Betreft: Opmerkingen n.a.v. raadsvoorstel vaststellen Chv Koepelgevangenis

18-0269SO Transformatie Koepelgevangenis, Arnhem

Figuur 5 | Ligging van stationaire bronnen

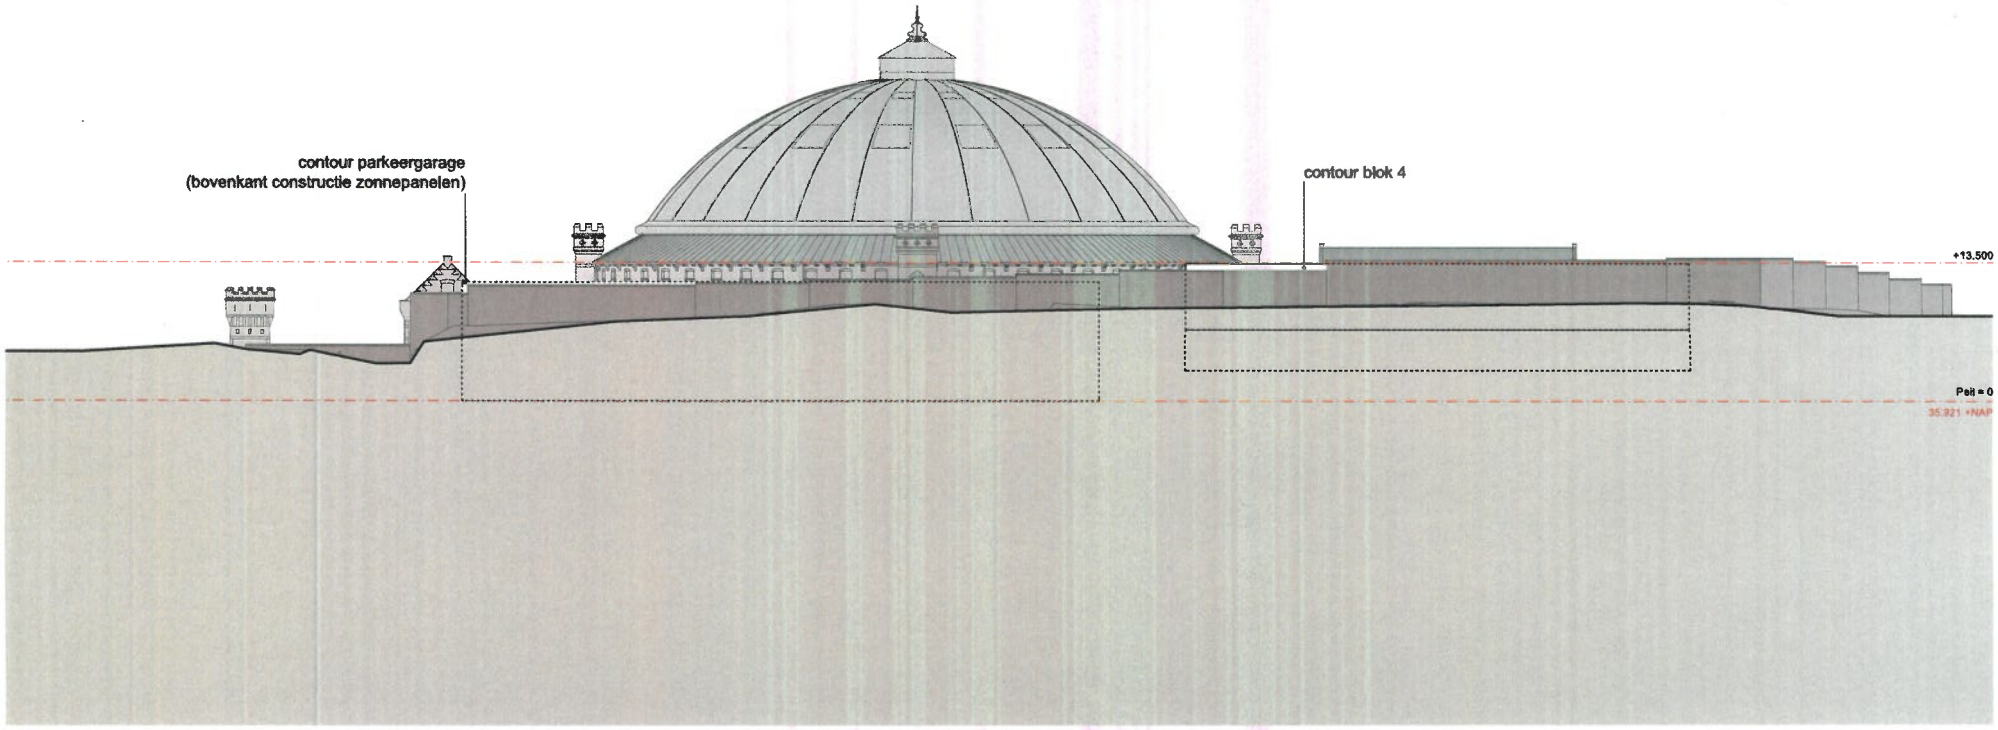
De ventilatoruitlaat op de liftschacht van de parkeergarage is een belangrijke oorzaak van overschrijdingen van geluidsnormen op diverse woningen, o.a. de gevel van het nieuwe Noord-oostelijke appartementenblok (meetpunt 15b; zie geluidsrapport). Mijn bijlage laat zien dat de woningen 222-229 aan de Zd Parallelweg een vergelijkbare of zelfs kleinere afstand hebben tot de ventilator. De uitlaat van de ventilator op 13 meter hoogte wordt niet afgeschermd door de muur (bijlage langsprofiel Noordzijde). Het is onwaarschijnlijk dat de belasting op onze gevels door de ventilator zoveel lager zou zijn dat bij ons wel aan de geluidsnormen wordt voldaan (meer dan 10 dB lager?). De zeurende, constante brom van de ventilator is op onze niet geisoleerde achtergevels en in de tuin/terras. Slaapkamerramen zullen we moeten sluiten en gebruik van de achtertuinen zal permanent verstoord worden door het ventilatorgeluid.

In par 5.2.2 stelt Alcedo dat geluidsschermen aan de west, oost en zuidzijde van de uitlaat het ventilator-geluid kunnen absorberen. Ik begrijp niet waarom Alcedo geen bescherming aan de noordzijde adviseert, waar immers voor de bestaande woningen aan de Zd. Parallelweg ook geluidsoverlast van de ventilator is.
